Wohnquartier im Europa Viertel West, Frankfurt am Main

Museum Sammlung Brandhorst in München

Zusammenführung der Diözesankurie und Erweiterung des Diözesanarchivs am Bischöflichen Palais in Rottenburg

Hallen- und Sommerbad in Schweinfurt

Zaha Hadid, London

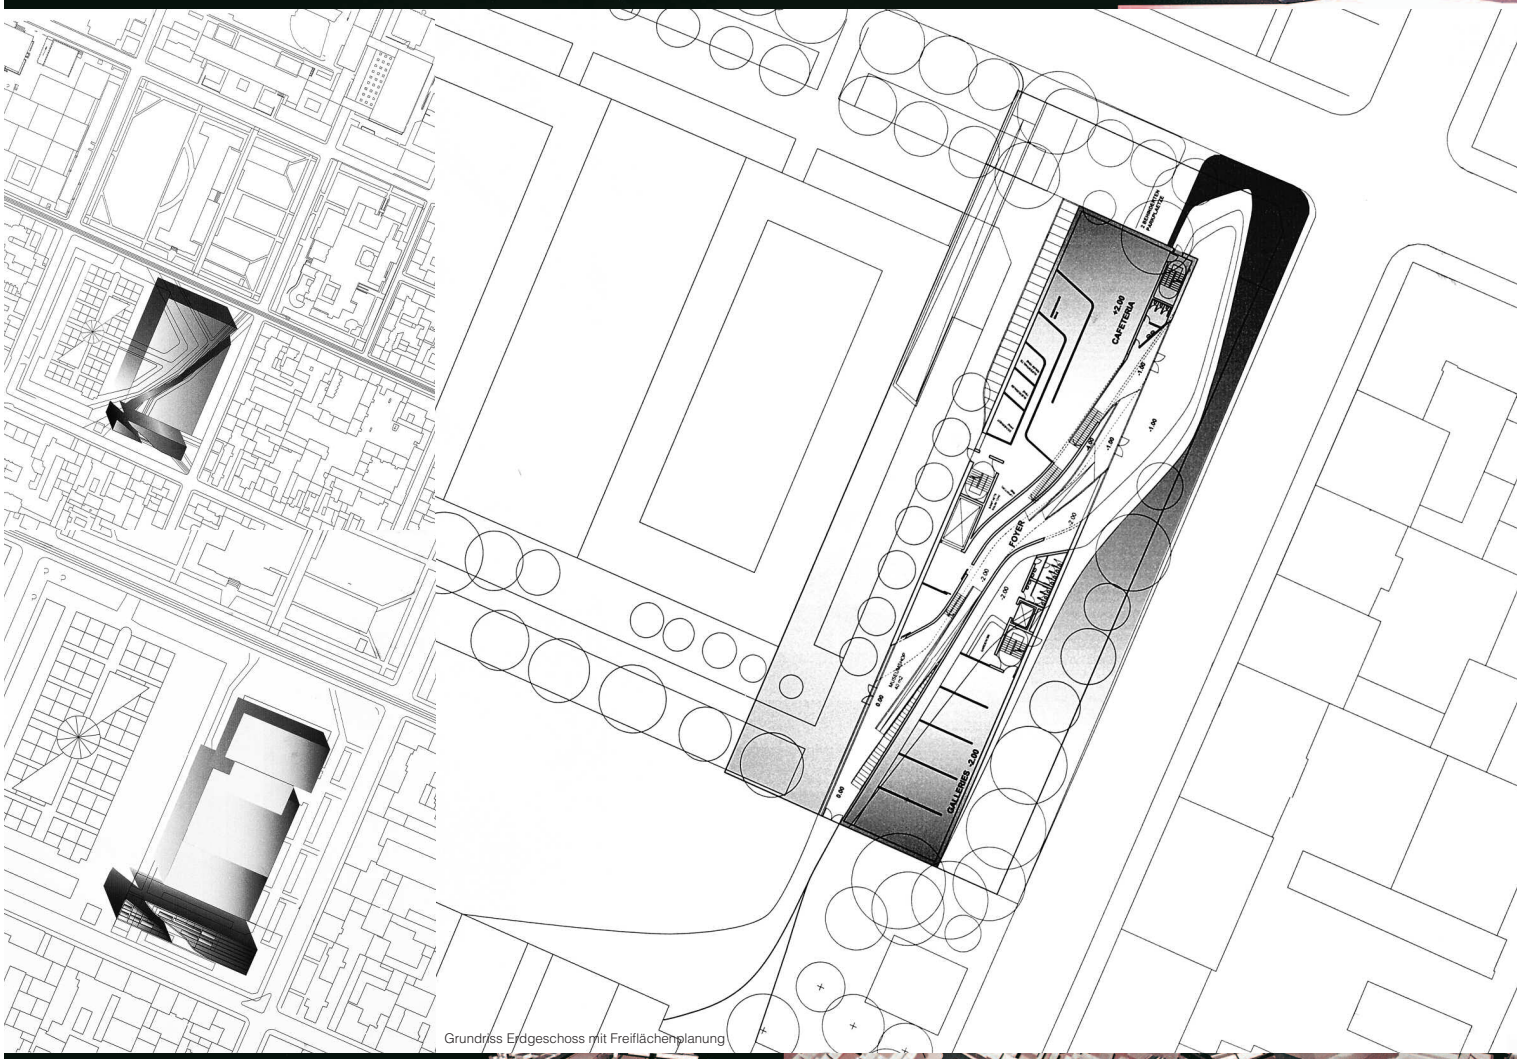
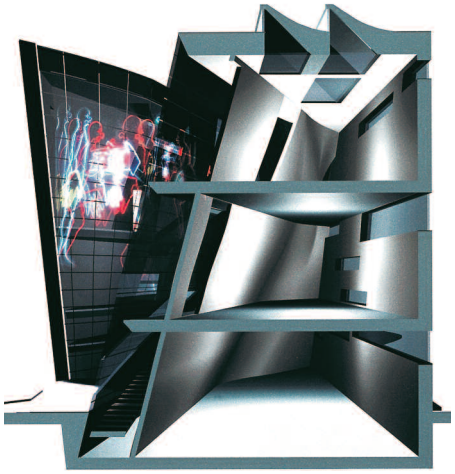
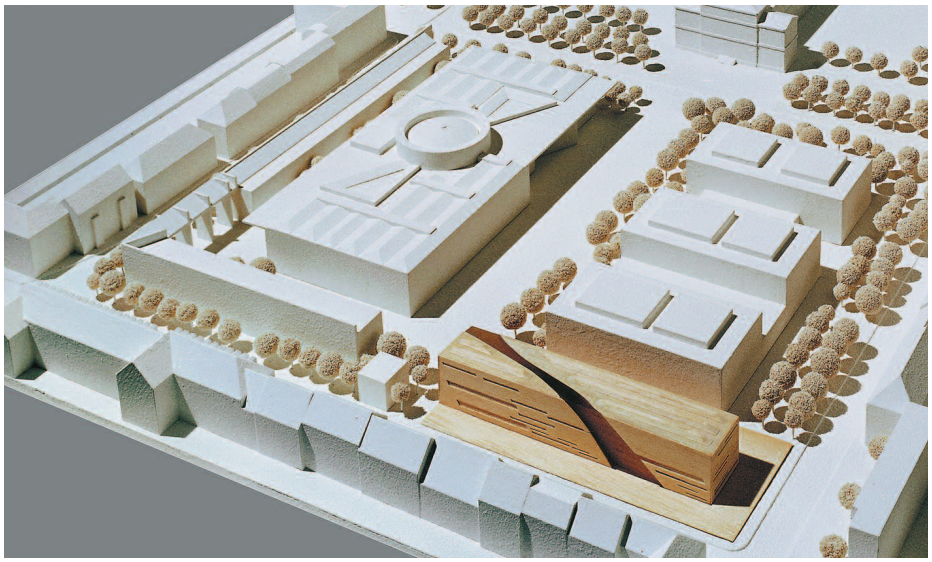
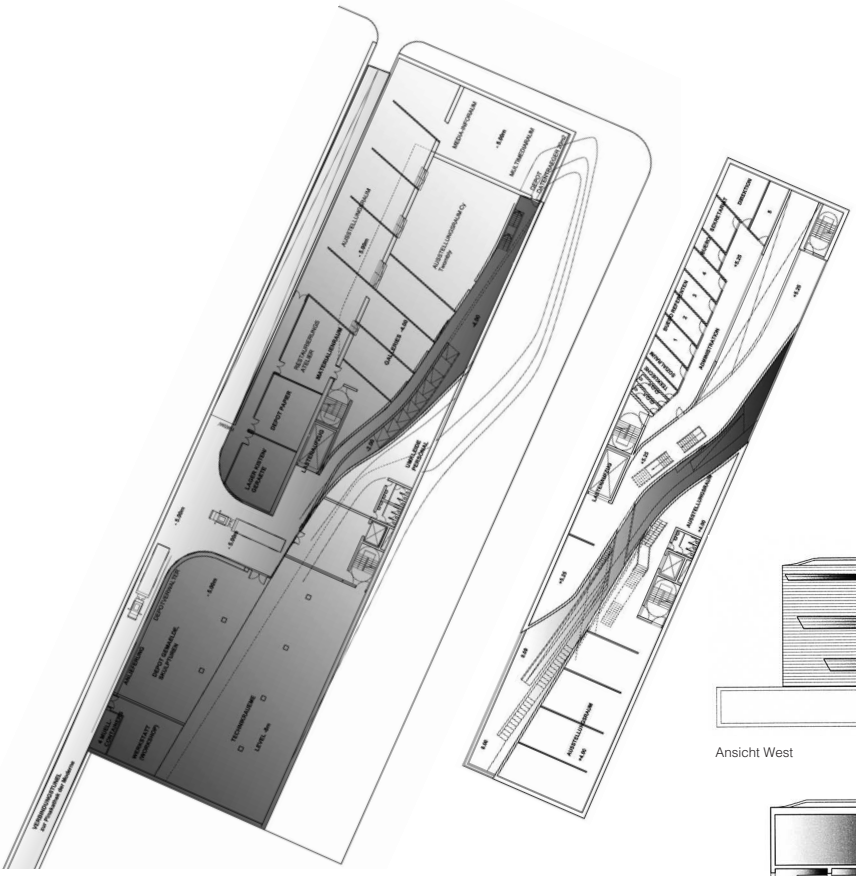
Preisgerichtsbeurteilung:
Die ausgewiesenen Flächen weichen insgesamt wie auch für einzelne Räume erheblich vom Raumprogramm ab. Die Ausstellungsflächen sind um ca. 20% unterschritten.
Der Baukörper hält sich mit einem Rechteck von 90 m x 18 m an die vorgegebenen Ausschreibungsbedingungen und gliedert sich städtebaulich ein. Der Entwurf versteht sich als solitär, der keine Antwort auf vorhandene Museumsbauten sucht und keinen Erweiterungsbauten vorgreift.
Die besondere Spannung entsteht durch einen Schwung, der das Haus von der Mitte des Gebäudes in der Türkenstraße zur Südwestecke Richtung Pinakothek der Moderne sichtbar in zwei Komplexe teilt und durch eine Fassadengliederung unregelmäßiger Fensterbänder.
Mit dem um einen Meter abgesenkten Eingangshof an der Ecke Türken- / Theresienstraße wird der Hauptzugang betont. In Verbindung mit der diagonalen Durchwegung des Gebäudes entsteht ein neuer Zugang aus Nordosten zum Museumsquartier.

Die Anlieferung über eine Rampe in das Untergeschoß ist grundsätzlich möglich, behindert jedoch die zukünftige bauliche Entwicklung nach Westen wie auch die Gestaltung der Freianlagen.
Die Ausstellungsräume werden auf verschiedenen Ebenen in kleinen Raumsequenzen zusammengefaßt, die ein einheitliches Ausstellungskonzept schwer realisieren lassen. Die Ausstellungsbereiche im Untergeschoß sind jeweils separiert und können nicht in eine gesamte Führungslinie einbezogen werden. Auch der Weg durch die Ausstellungen in den Obergeschossen ist nicht konsequent entwickelt. Die Ausstellungsräume mit zum Teil schrägen Wänden (im Aufriss wie im Schnitt) reichen für die Sammlung nicht aus. Tageslicht erhalten die Ausstellungsräume durch die Fensterbänder in unregelmäßiger Anordnung und im obersten Geschoss durch nach Westen orientierte Scheds. Zusätzliches künstliches Licht ist in allen Räumen erforderlich.

Das konstruktive System ist in Teilbereichen nur angedeutet. Die Ausführung der dreidimensional gekrümmten Flächen erfordert einen erhöhten Aufwand.
Der vorgegebene Gesamtkostenrahmen wird nicht eingehalten werden können. Die Leitungsverlegung ausschließlich in den Außenwänden ist nicht realisierbar. Die insgesamt kompakte Form lässt wirtschaftliche Betriebskosten erwarten.
Das Haus strahlt Eleganz und Kreativität aus, deren sich Besucher kaum entziehen werden können. Das Haus ist Raumkunst.

Ernst Mayr, Wien

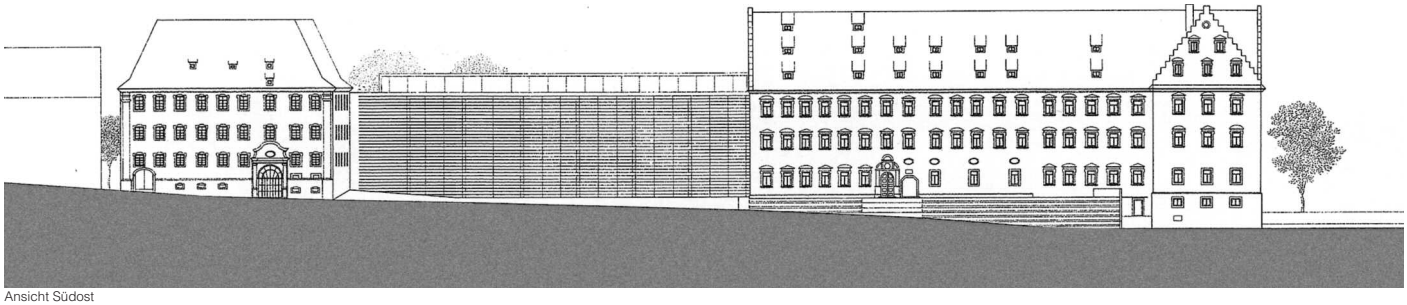
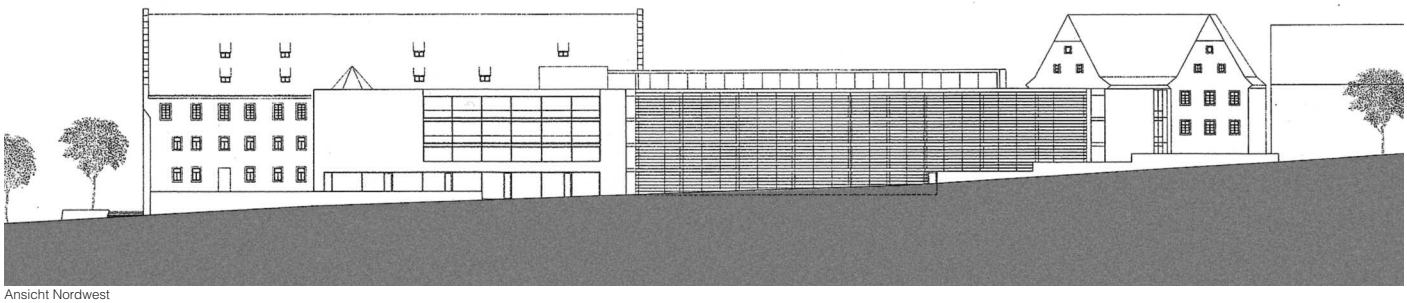
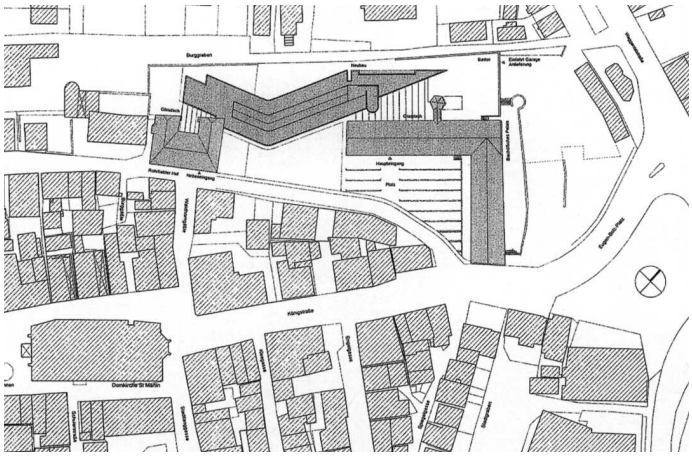
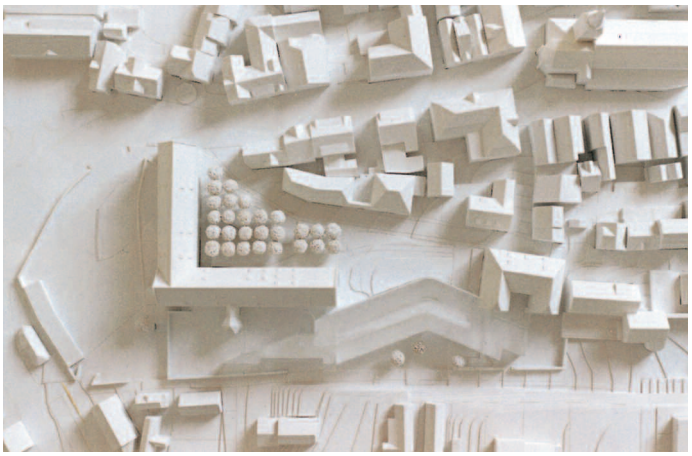
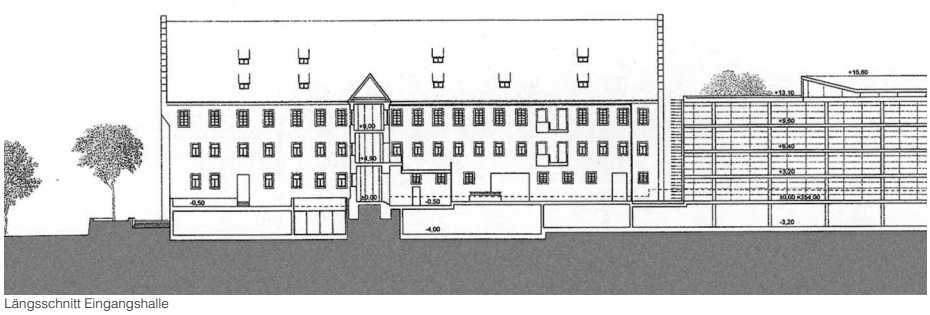
Preisgerichtsbeurteilung:
Der spannungsreiche und selbstbewußte Baukörper kreiert auf elegante Weise vielfältige Verbindungen. Ihm gelingt es, das ehemelige Palais mit dem Rohrhalder Hof zu verbinden, und gleichzeitig deren Eigenständigkeit eine gewisse Referenz zu erweisen. Der mutige Ansatz läßt außerhalb und innerhalb des Gebäudes wertvolle Freiräume entstehen.
Besonders der Erhalt des derzeitigen Haupteinganges im bestehenden Palais als auch zukünftiger zentraler Eingang fördert die Harmonie von alter und neuer Architektur.
Der neue Baukörper bietet durch seine eigenständige Sprache eine interessante Charakteristik. Es bildet sich ein architektonisch klangvoller Trialog, der auch im Rahmen des Denkmalschutzes trotz nicht unerheblicher Eingriffe in den Bestand positiv zu bewerten ist. Die Qualität der Raumsequenzen ist nachvollziehbar. Die große Halle hat eine introvertierte Atmosphäre.

habermann · stock · decker, Lemgo
A. Habermann · D. Stock · Ch. Decker

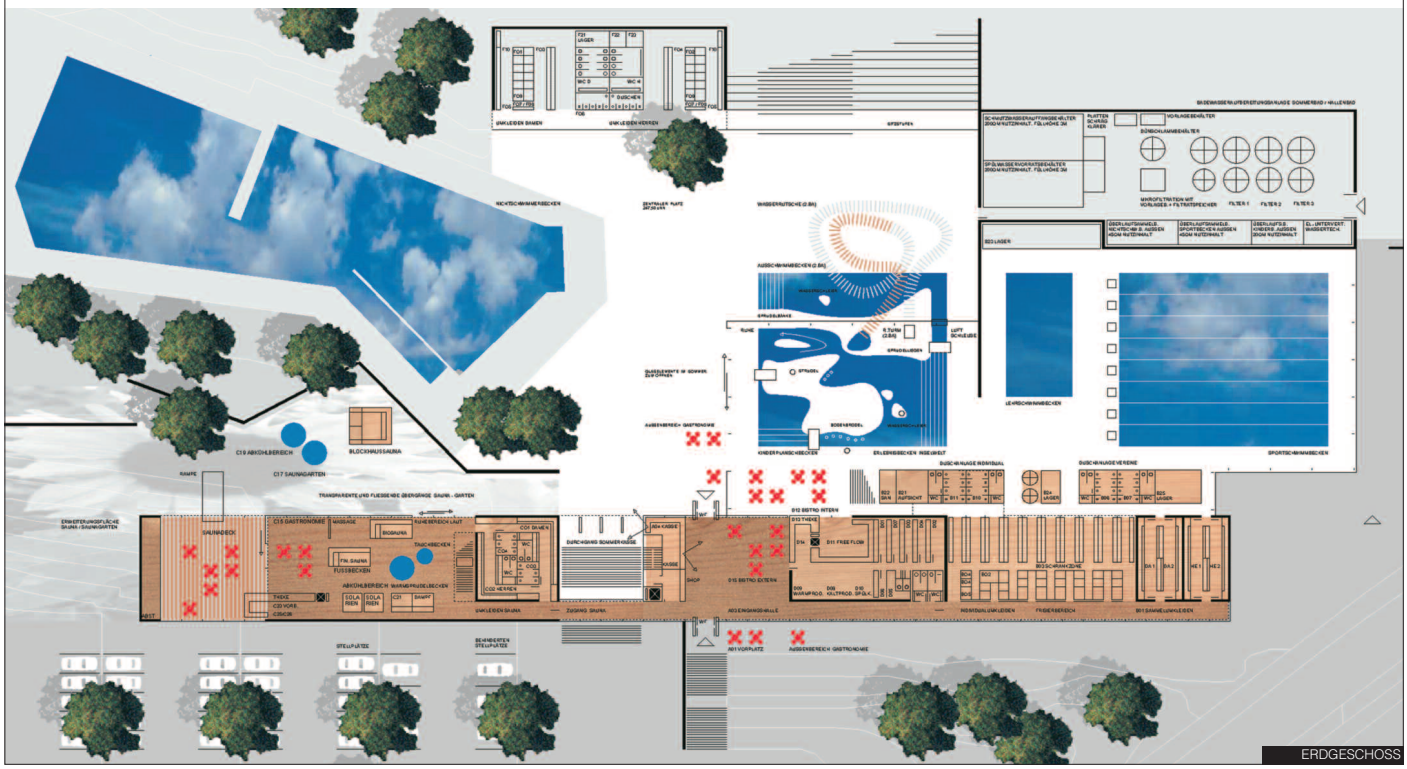
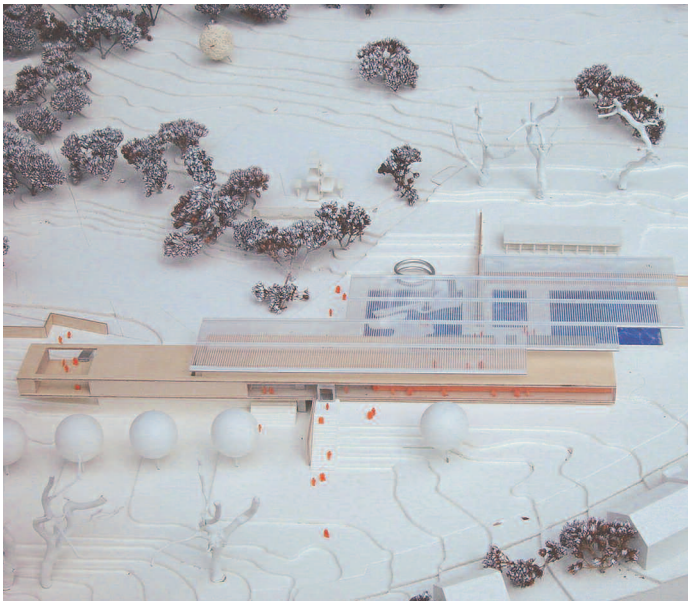
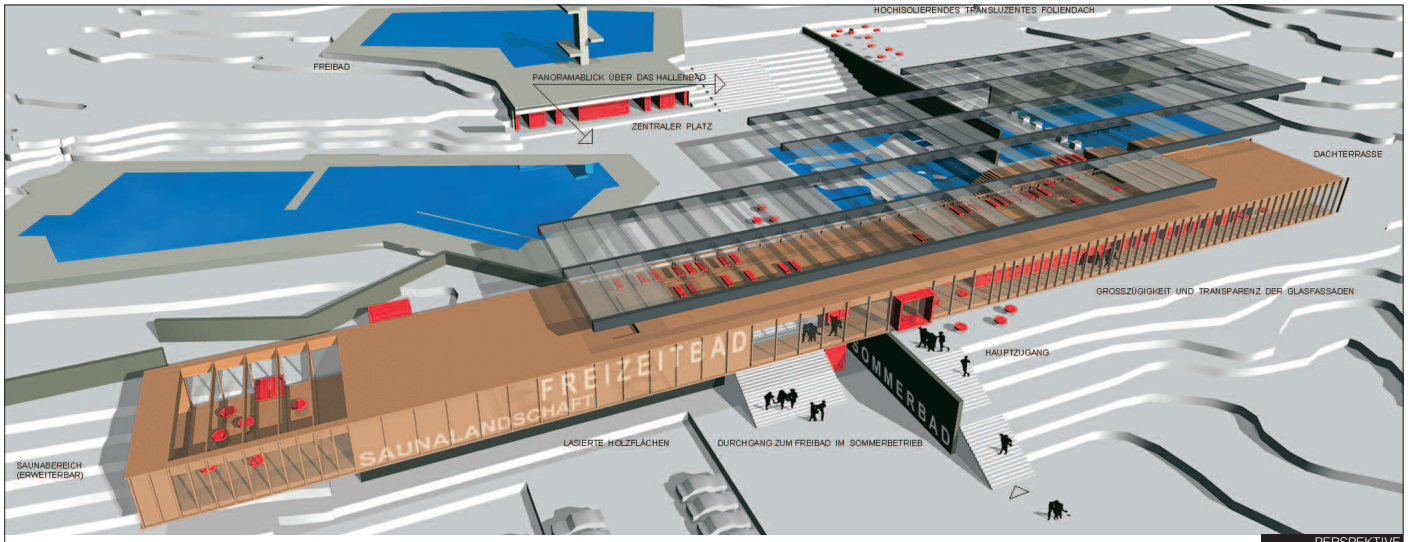
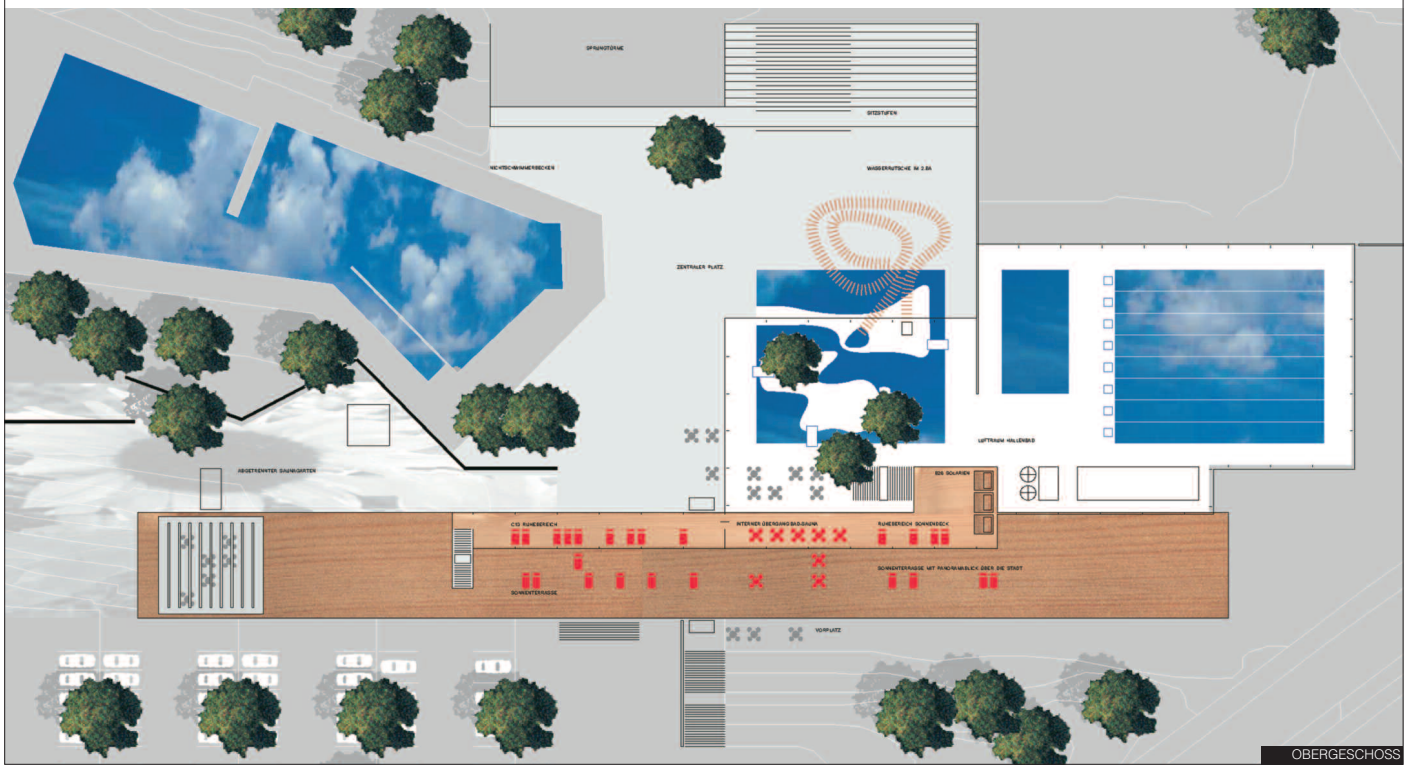
Auszug aus der Preisgerichtsbeurteilung:
Der Verfasser schlägt ein langgestrecktes Zugangsgebäude parallel zur unteren Hälfte der Straße „Untere Eichen“ vor. So wird nach Süden eine eindeutige Zugangsarchitektur geschaffen. Die Parkierung ist kompakt in der süd-westlichen Ecke des Grundstücks vorgesehen und liegt unmittelbar neben dem Zugangsbereich. Der öffentliche Nahverkehr wird direkt an den Eingang herangeführt. Der behindertengerechte Zugang ist über Aufzug als auch durch Nutzung der natürlichen Hangsituation gegeben. Über das in der Mitte des Geländes befindliche zweigeschossige Foyer wird Freibad, Hallenbad und Sauna mit eindeutiger Wegeführung erschlossen. Hier findet sich die zentrale Kasse. Es ist ein Überblick über das Freizeitbad, die Halle und den Außenbereich gegeben. Durchgesteckt durch das Foyer wird die interne und externe Gastronomie überdacht und im Freien angeboten. Auf kurzem Weg werden nach Westen die Sauna-Umkleiden erreicht; es schließt sich ein differenziert gestalteter Saunabereich an. Erweiterungsmöglichkeiten sind vorhanden. Zusätzlich werden überdeckte Ruhebereiche mit Rundblick auf dem Dach angeboten. Vom zentralen Foyer nach Osten werden über den Vorplatz die Individual- und Sammelumkleiden erschlossen. Die Sammelumkleiden und die Duschanlagen für Schulen und Vereine sind folgerichtig dem Sportbereich zugeordnet. Die Individualumkleiden sind stimmig dem Erlebnisbereich angeordnet.

Die auf einer Ebene ausgebildete Schwimmhalle öffnet sich über Glasfassaden nach allen Seiten zum bestehenden Freibad. Der Erlebnisbereich wird durch eine Wandscheibe teilweise vom Sportbereich abgeschirmt, ohne dass der räumliche Zusammenhang verloren geht. Die Organisation des Freizeitbereiches ist im weiteren Fortgang zu konkretisieren, um Qualitäten für Liege- und Trockenflächen zu schaffen. Das konstruktive Gefüge des Daches ist zu überprüfen. Das vorgeschlagene Foliendach ist aus schalltechnischen Gründen nicht vorstellbar. Dem Erlebnisbereich ist das Außenbecken mit Rutsche nach Norden vorgelagert; so entsteht zwischen den bestehenden Freibecken und dem Hallenbad ein attraktiver zentraler Platz um so mehr, da sich hier die Fassade weit öffnen lässt; so verschmelzen im Sommer Frei- und Hallenbad zu einer Einheit. Neben dem als Umkleiden für das Freibad umgenutzten ehemaligen Technikbereich wird der zentrale Platz mit einer großzügigen Sitzstufenanlage bereichert.

Der Vorschlag löst die gestellte Aufgabe im Hinblick auf Funktionalität, Freiraumqualität, Ästhetik, Emissionsschutz und Wirtschaftlichkeit in überzeugender Weise. Die Architektursprache wird dem Charakter der seit über 40 Jahren bestehenden Anlage in hohem Maße gerecht. Gleichzeitig wird mit einfachen Mitteln und passenden Materialien eine moderne Architektur erreicht, die eine heitere und freizeitliche Atmosphäre schafft.
